INFORME DE HITO DE CONTROL N° 010-2024-OCI/0661-SCC

"ESTUDIO DEFINITIVO DEL PROYECTO MEJORAMIENTO DE LA CARRETERA HUANCAVELICA - SANTA INÉS - EMPALME RUTA 28 A, VIA LOS LIBERTADORES (PÁMPANO), TRAMO: SANTA INÉS - PÁMPANO"

HITO DE CONTROL N° 4 - ACTIVIDADES PROGRAMADAS EN LOS TDR A DICIEMBRE DE 2023

Gráfico n.° 2
Imagen del registro de control de la participación del personal con información difusa y sin datos de los participantes

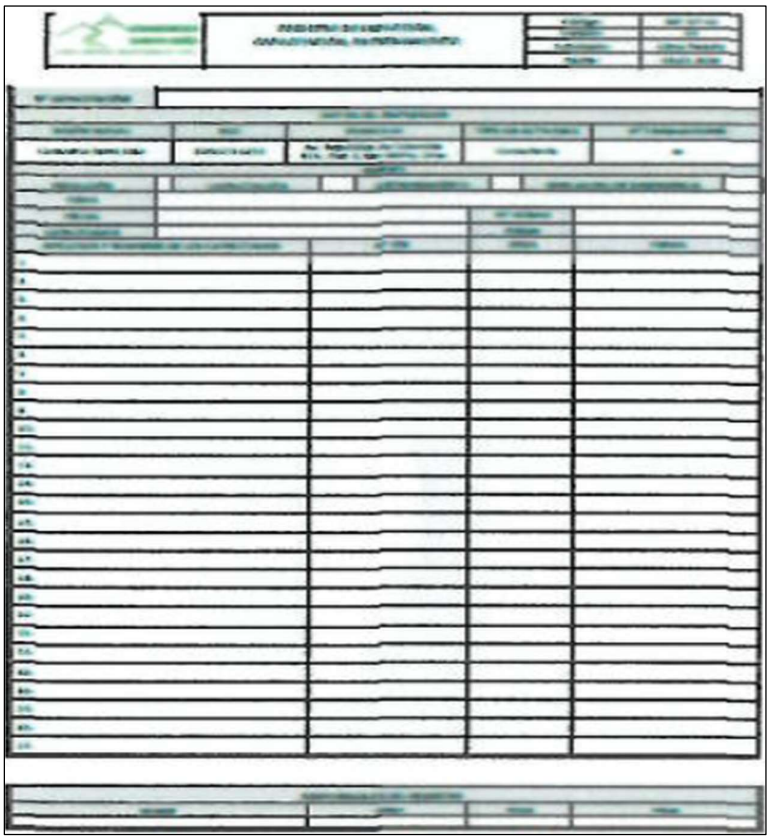
Asimismo, el numeral 2.6.1.3 del primer entregable (Informe N° 1 - ARQL) señala que se dictaron charlas de inducción arqueológica al personal de ingeniería, explicando el plan de contingencia para los trabajos de excavación de las calicatas, y que el control de la participación de dicho personal se realizó mediante un registro de la inducción, reflejando a través de un gráfico este registro. Sin embargo, el gráfico del referido registro muestra una imagen con información ilegible y sin los datos del personal capacitado, como: apellidos y nombres, n.° DNI, área y firma, conforme se aprecia el gráfico siguiente:

En tal sentido, se advierte que el Consultor no cumplió con remitir información sobre: i) los proyectos de intervenciones arqueológicos realizados en el área de estudio y ii) el procesamiento e interpretación de información recopilada en gabinete, ni iii) anexar el Acta de Inducción Arqueológica realizada al personal de campo, de acuerdo con lo contemplado en el inciso 4 del numeral 4.3.10 de los términos de referencia antes señalado.
